AMPLASAMENTE PANOURI PUBLICITARE

PROIECTANT C. SARD PROIECT S.R.L. 12/2957/2006	data 04 2010	benef: S.C. NEWS OUTDOOR S.R.L. BUCURESTI	nr.pr. 07/09
arh. C. BARLADEANU	scara 1:500	proiect: AMPLAS. PANOURI PUBLICITARE, IN MUNICIPIUL CLUJ - NAPOCA	faza
arh. C. BARLADEANU		plansa: PLAN DE SITUATIE	pl.nr.

Referitor la cererea de aviz de amplasament, înregistrată cu nr. 60101836351 / 29.11.2018, pentru obiectivul AMPLASARE PANOU PUBLICITAR IN SISTEM PROVIZORIU SI DEMONTABIL de la adresa judet CLUJ, oras CLUJ-NAPOCA, str. 21 DECEMBRIE 1989, nr. 135.

AVIZ DE AMPLASAMENT FAVORABIL Nr. 60101836351 / 28.12.2018

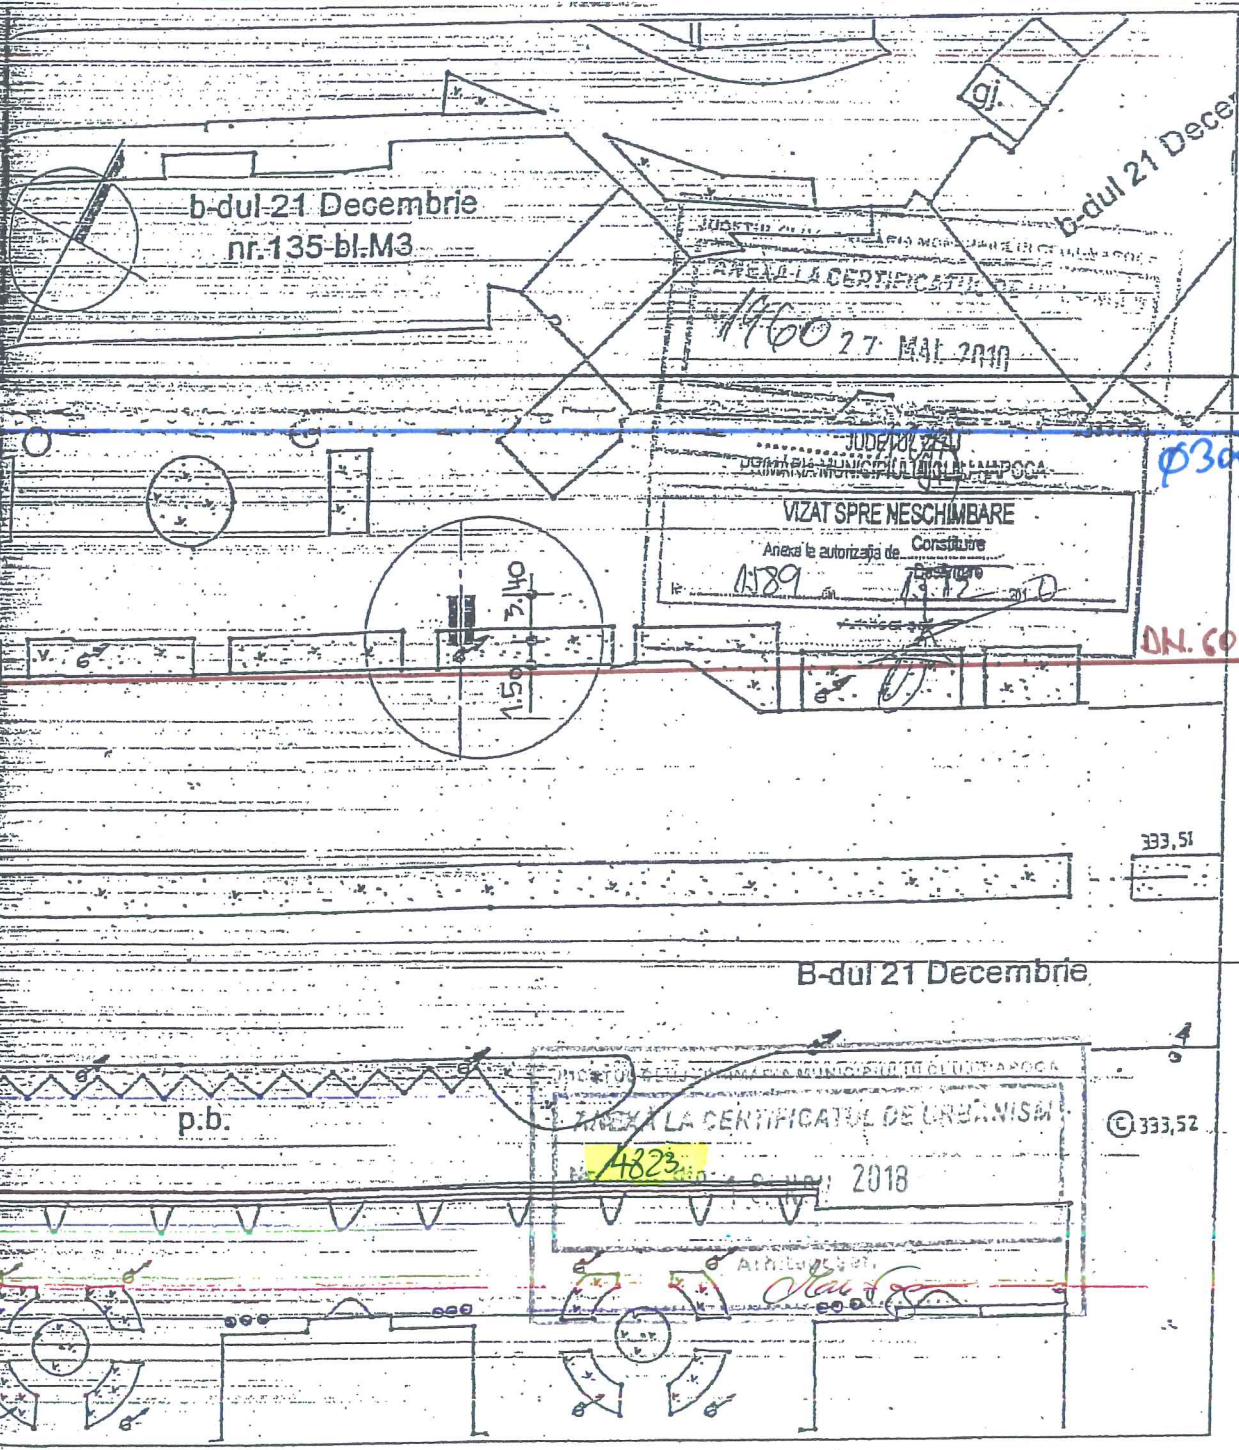
Se avizează favorabil executarea obiectivului propus cu respectarea HG 930/2005 și SR 8591/1997.

Traseul conductelor este informativ.

DIAN DE SITUATIE

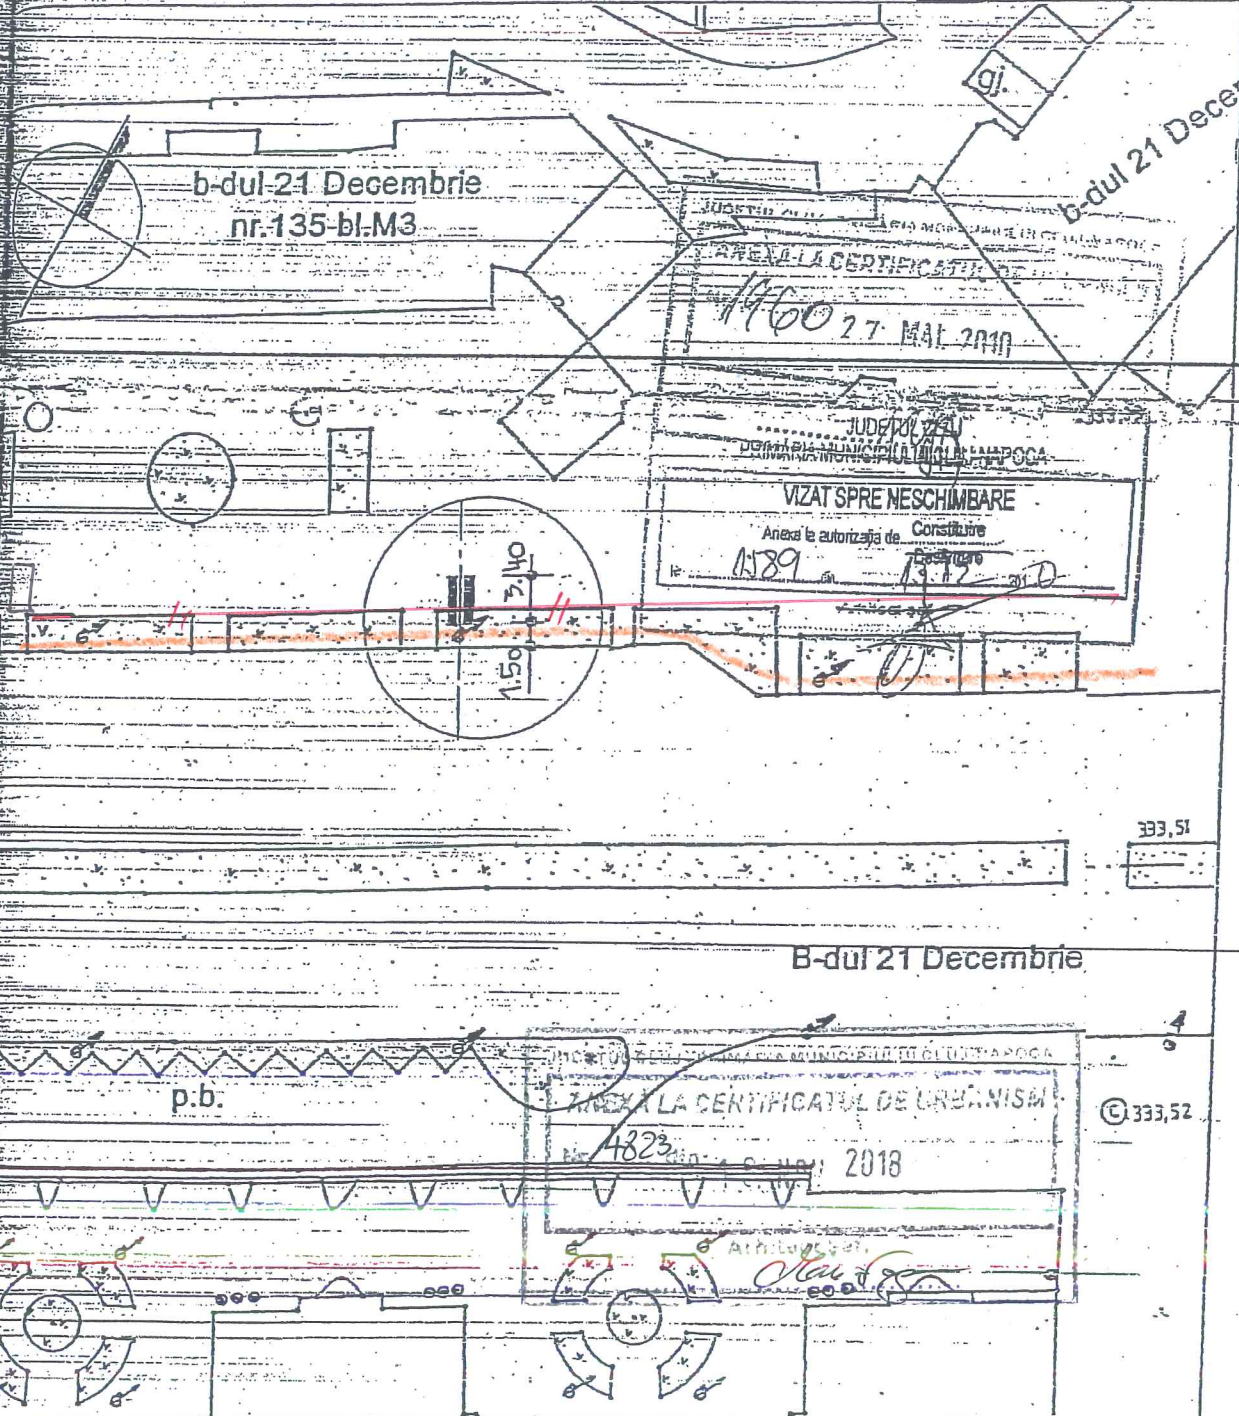
Va atenționam de existența traseelor L.E.S. conform planului de situație anexat.

Intre fundatia panoului propus si cea mai apropiata L.E.S. se va respecta distanta minima de 0.6 m in plan orizontal (se vor efectua sondaje manuale de identificare in acest sens); in caz contrar se impune devierea LES cu o firma atestata A.N.R.E., pe cheltuiala solicitantului, pe baza de proiect avizat de S.D.E.E. Cluj, in vederea respectarii distantei sus amintite. Va fi asigurat accesul fara conditii la L.E.S. in caz de defectiuni, interventii, etc.. Inainte de inceperea lucrarilor se va solicita predarea-primirea amplasamentului (fax 0264205874).

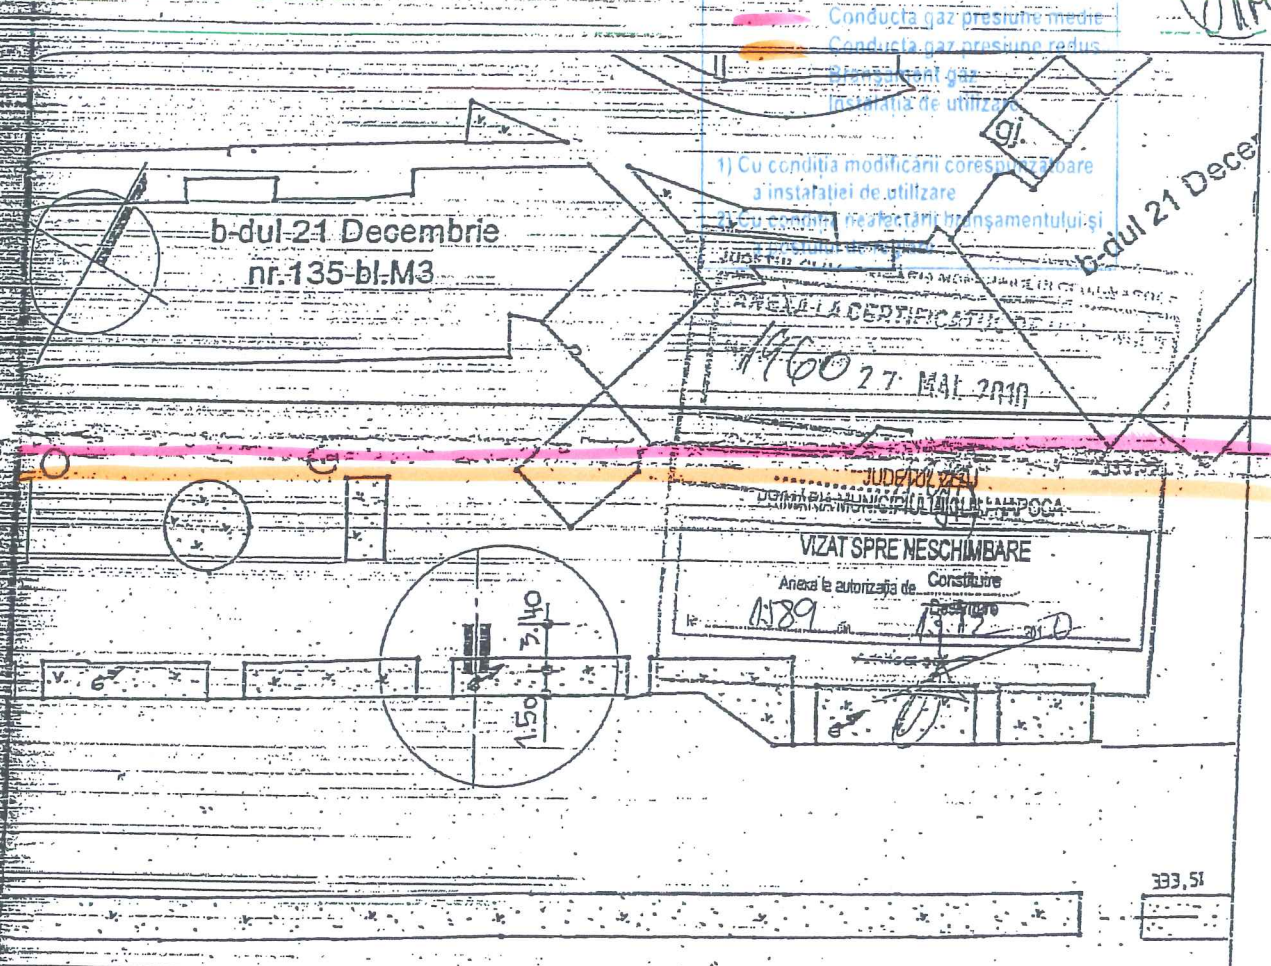
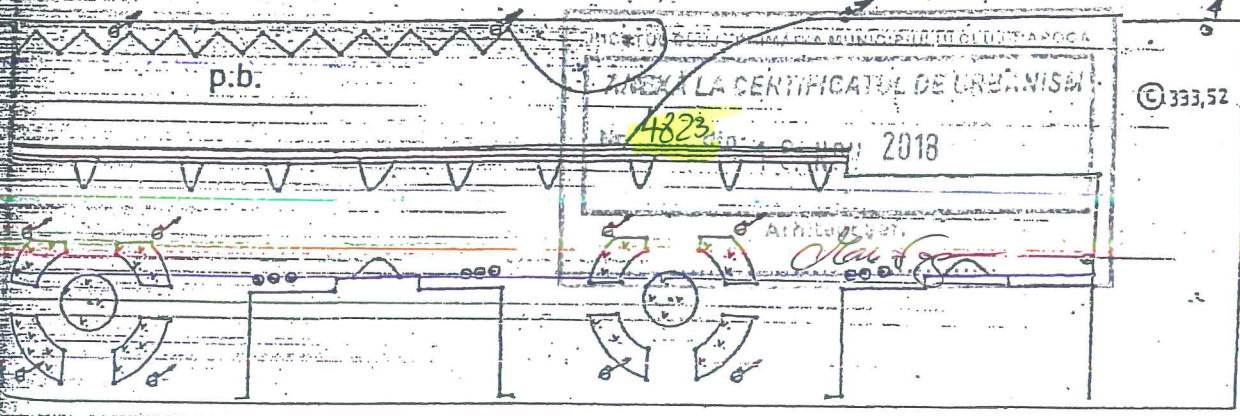
1. Se va respecta distanța de 0,6 metri între conducta de gaze naturale existentă și fundația stalpului proiectat. În cazul afectării conductelor și bransamentelor de gaze naturale existente se va solicita operatorului sistemului de distribuție aviz de relocare conductă, bransamente toate costurile fiind suportate de către beneficiar.

Adâncimea de pozare a rețelelor subterane trasate este cuprinsă între 0,6-0,9 m.

DIAN DE SITUATIE

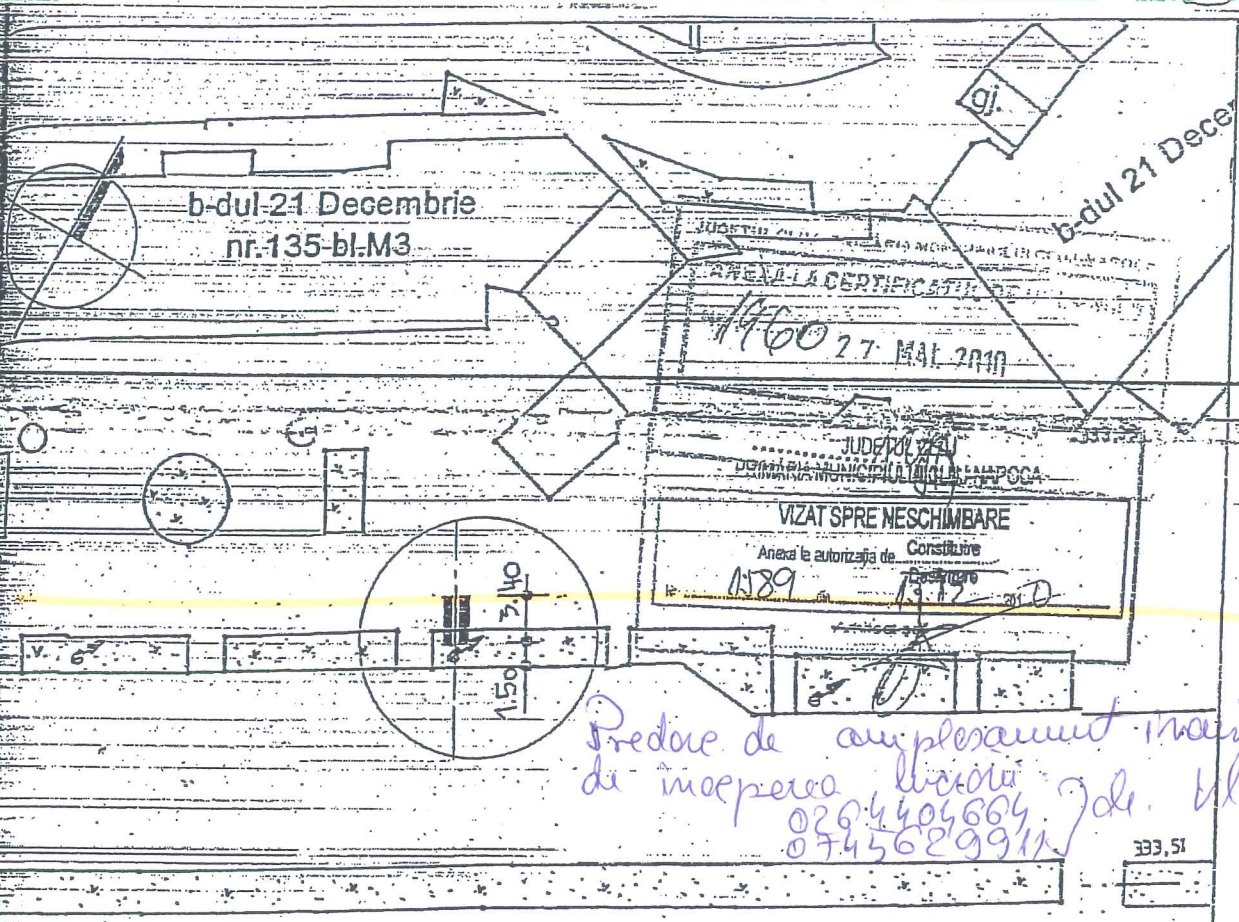
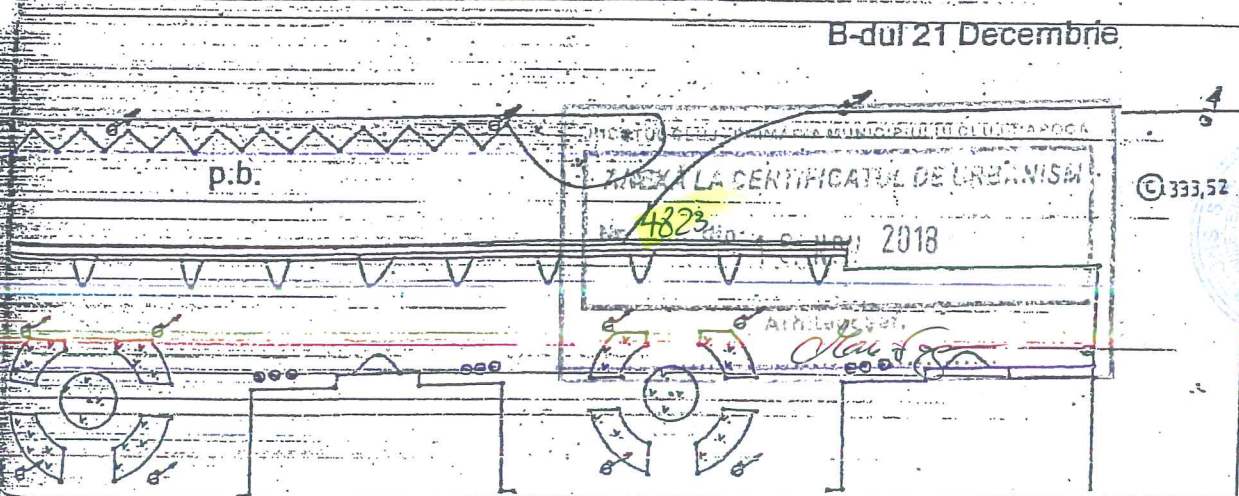
Înainte de amplasarea în teren a panoului publicitar proiectat se vor consulta delegații Telekom, pentru stabilirea exactă a poziției acestuia, în scopul păstrării distanțelor regulamentare astfel încât să nu afecteze rețelele Telekom subterane din zonă.

Anexam prezentului aviz un exemplar al documentației în care au fost inserate, cu aproximație, infrastructura Tc. existentă în zona.

*Preduc de amplasament marcat
de incapera vizuina
020.4406684 Jde. Klaus
0745629911*

PROIECTANT	C. SARD PROIECT S.R.L.		data	04		benef:	S.C. NEWS OUTDOOR S.R.L.		nr.pr.	07/09	
	12/2957/2006			2010		proiect:	AMPLAS. PANOURI PUBLICITARE,		faza	(29)	
	arh. C. BARLADEANU			scara			IN MUNICIPIUL CLUJ - NAPOCA				
	arh. C. BARLADEANU			1:500		plansa:	DIAN DE SITIATIE		pl.nr.

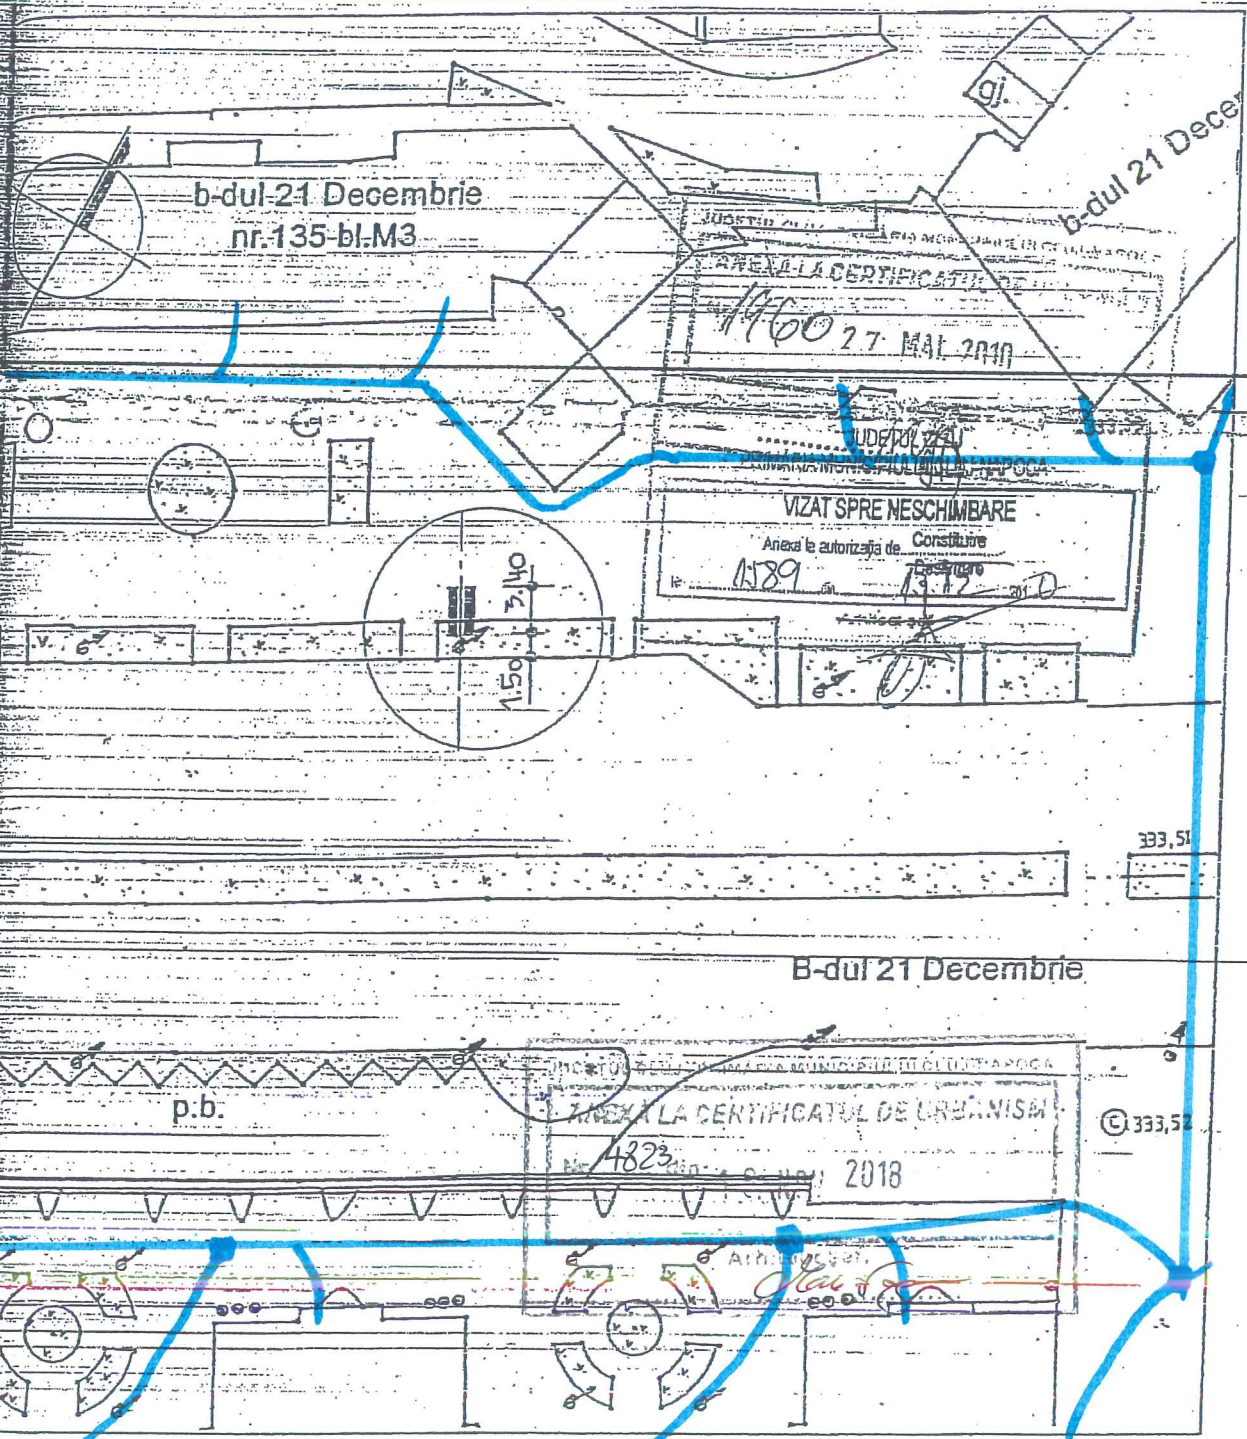
Subtraversarea retelei CFO Integrator:	DA <input checked="" type="checkbox"/>	NU <input type="checkbox"/>
Solicitare de asistenta tehnica pe durata instalarii:	DA <input checked="" type="checkbox"/>	NU <input type="checkbox"/>
Pastrare distanta de siguranta 60 cm:	DA <input checked="" type="checkbox"/>	NU <input type="checkbox"/>
